E-GX81系

標題 トヨタ マークII, トヨタ チェイサー, トヨタ クレスタ修理書の内容訂正のお知らせ

トヨタ マークII, トヨタ チェイサー, トヨタ クレスタ修理書 下巻(品番62113 昭和63年8月発行)の内容に誤りがありましたので訂正いたします。

部位 P9-134 サイドベアリング圧入SSTの訂正

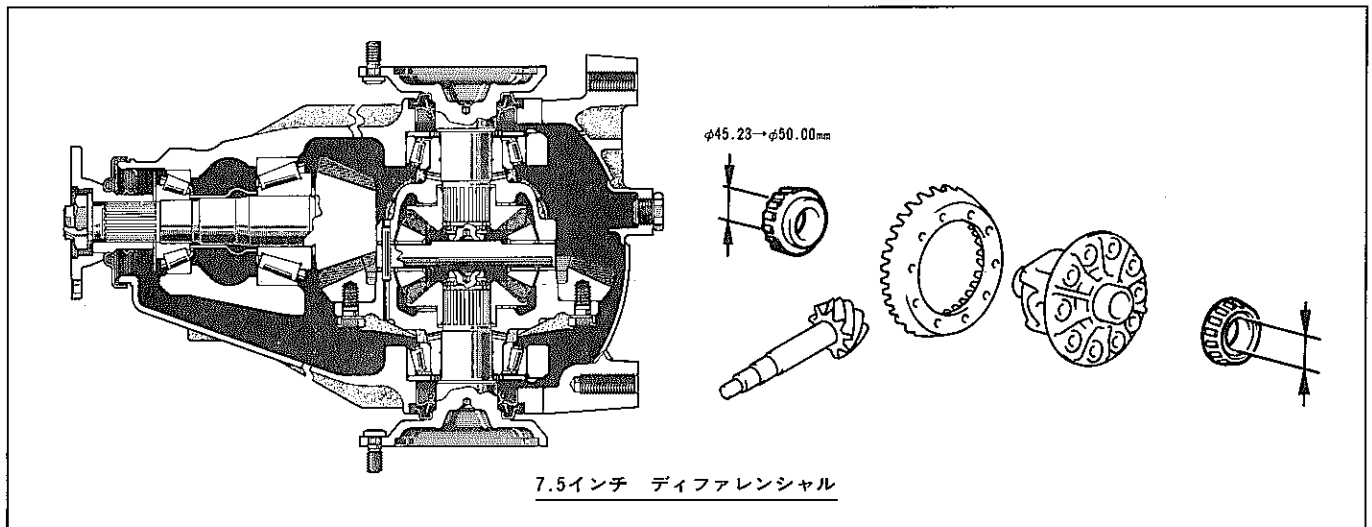
理由

7.5インチ ディファレンシャルのサイドベアリング内径アップ(φ45.23→φ50.00mm)

誤	<p>7.5インチ</p> <p>K1889</p>	<p>ディファレンシャルキャリヤASSY組み付け</p> <p>3 テーパードロローラーベアリングインナー (サイドベアリング) 組み付け</p> <p style="text-align: center;">7.5インチ</p> <p>(1) SSTとプレスを使用して、ディファレンシャルケースにテーパードロローラーベアリングを圧入する。</p> <p style="text-align: center;">S S T 09252-10010 09557-10010 09558-10010</p>
----------	----------------------------	---

正	<p>7.5インチ</p> <p>X4315</p>	<p>ディファレンシャルキャリヤASSY組み付け</p> <p>3 テーパードロローラーベアリングインナー (サイドベアリング) 組み付け</p> <p style="text-align: center;">7.5インチ</p> <p>(1) SSTとプレスを使用して、ディファレンシャルケースにテーパードロローラーベアリングを圧入する。</p> <p style="text-align: center;">S S T 09315-00021</p>
----------	----------------------------	---
